臺南市都市計畫委員會  
第 26 次會議紀錄

中 華 民 國 102 年 6 月

第五案：變更玉井都市計畫（第四次通盤檢討）案

第五案「變更玉井都市計畫(第四次通盤檢討)」  
案會議紀錄附件

圖 1 逾公展期間人民或團體陳情案第 6 案陳情變更位置示意圖

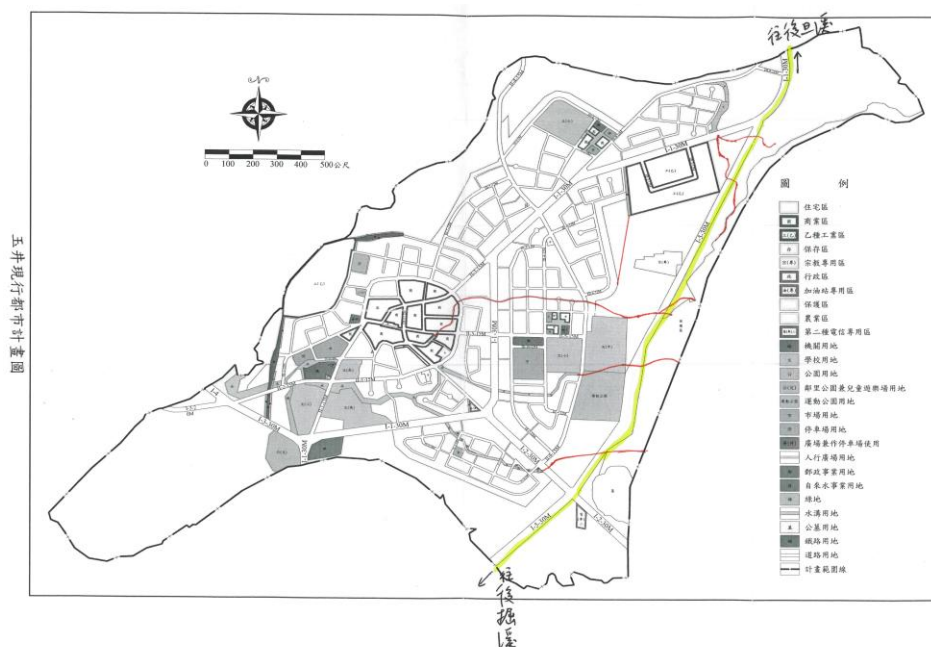
逾人 6	台南市政府水利局	詳如圖 3	玉井區 97 年卡孜基及鳳凰颱風來襲時，帶來豪雨造成市區淹水，究其原因乃都市計畫區外東之虎頭山山區洪水因地形因素必須經由市區內排入曾文及後旦溪內，而市區因都市計畫將原有排水路劃定為它種用途用地(非排水路用地)(如下圖 2 紅線部分)，致使虎頭山山區洪水隨地形漫流至市區各低窪處，造成玉井之都市計畫區內嚴	建議將原有排水路恢復為排水路用地，以節流虎頭山山區洪水分流排入後旦溪及後堀溪。	<p>請水利局依下列意見補充資料後，提請大會議討論。</p> <p>1. 因水利局歷次所提變更範圍皆不一致，請再次確認變更範圍並提供土地清冊、使用現況、建築物分佈、水系位置與事業財務計畫(含經費來源)等資料，俾利納入計畫書敘明。</p> <p>2. 變更區位應以公有地為原則</p>

圖3 新增變更案2-後堀溪流域位於玉井都市計畫區內建議檢討變更位置示意圖

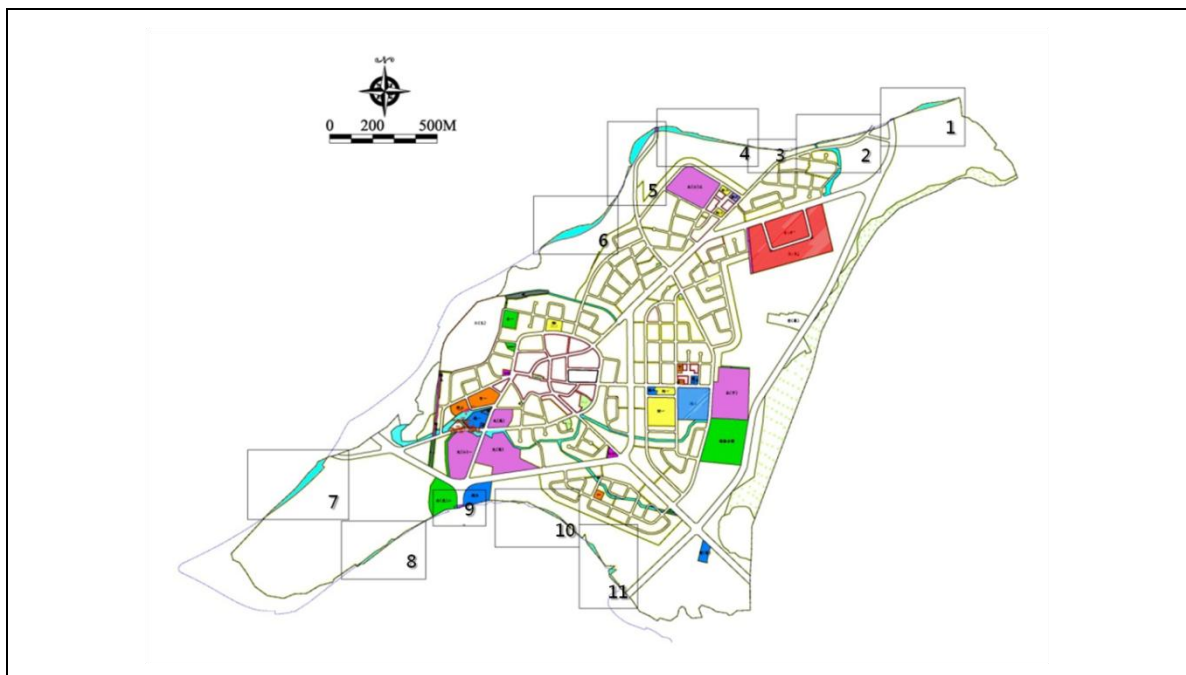
- (十一) 事業及財務計畫：為獎勵土地所有權人辦理市地重劃，加速公共設施用地取得，請增列各項公共設施用地得視實際開發需求，經市地重劃主管機關核准後，以市地重劃方式開發取得。
- (十二) 土地使用管制要點：原則同意規劃單位補充，增列「行政區」之建蔽率不得大於百分之五十，容積率不得大於百分之二百五十。
- (十三) 配合經濟部 100 年 11 月 10 日經授水字第 10020213750 號函公告變更曾文溪系支流後堀溪（自曾文溪匯流處起至清芳橋河段）河川區域，變更分區名稱為河川區（詳表 3 編號新 2 案、圖 3）。

圖 5 新增變更案 4-市一市場用地南側住宅區變更後計畫示意圖

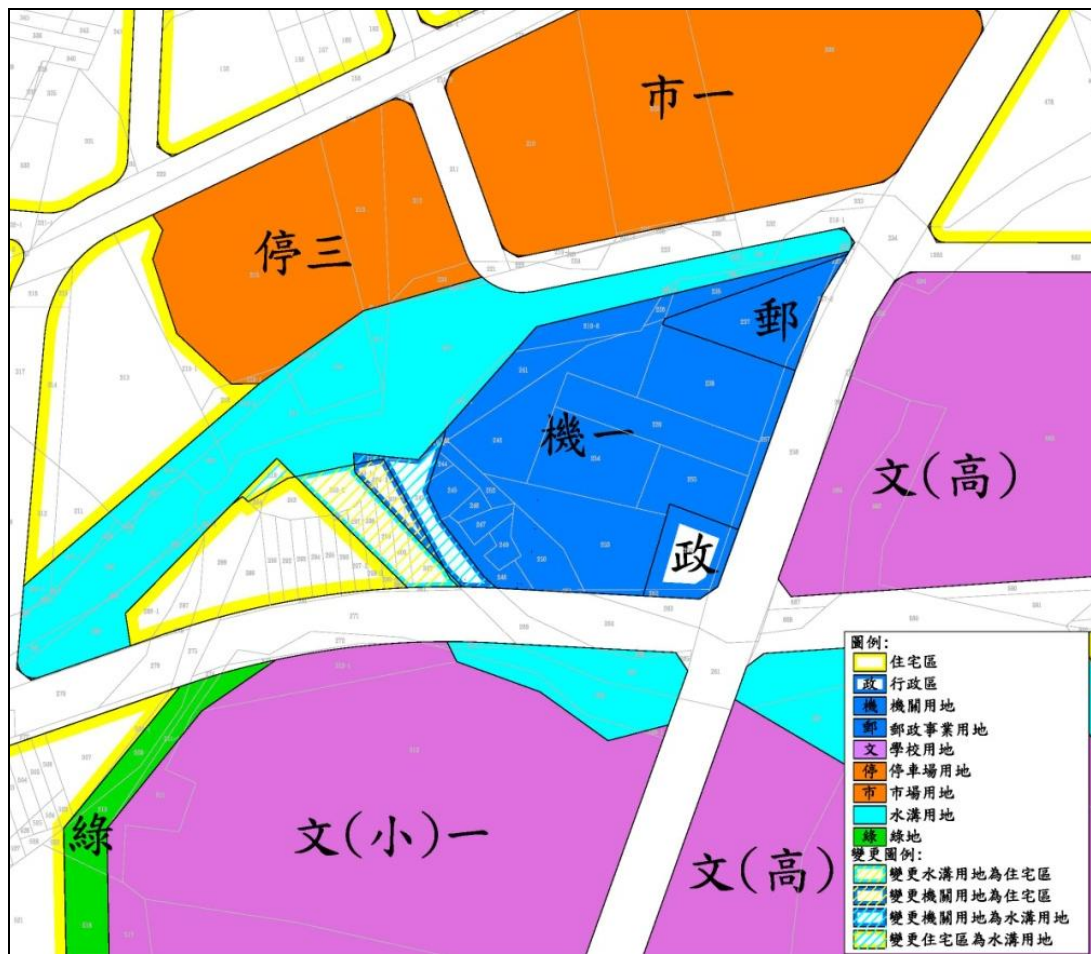
- (十六) 台糖土地檢討部分：考量工業區（工二），玉井糖廠目前尚有租賃契約，請台糖公司再與該公司協商研提具體方案後，再提請大會討論。
- (十七) 計畫書內容部分文字誤植或未引用最新資料，請再妥予修正。
- (十八) 公開展覽之都市計畫圖其變更案第十案與部分四米人行道路未繪製，請查明修正。
- (十九) 玉井市區於特定節日缺乏足夠停車用地之問題，建議藉由機關協調提供臨時停車需求，避免平日停車用地後續之維護管理問題。
- (二十) 請規劃單位將歷次與本次通檢相關之會議（諸如：研商會議；、機關協調會議等）紀錄納入報告書之附件。
- (二十一) 有關一般性通盤檢討變更內容明細表，詳表 1。
- (二十二) 有關逾公展期間人眾或團體陳情意見綜理表，詳表 2。
- (二十三) 有關新增變更內容綜理表，詳表 3。
- (二十四) 有關土地使用分區管制要點，詳表 5。
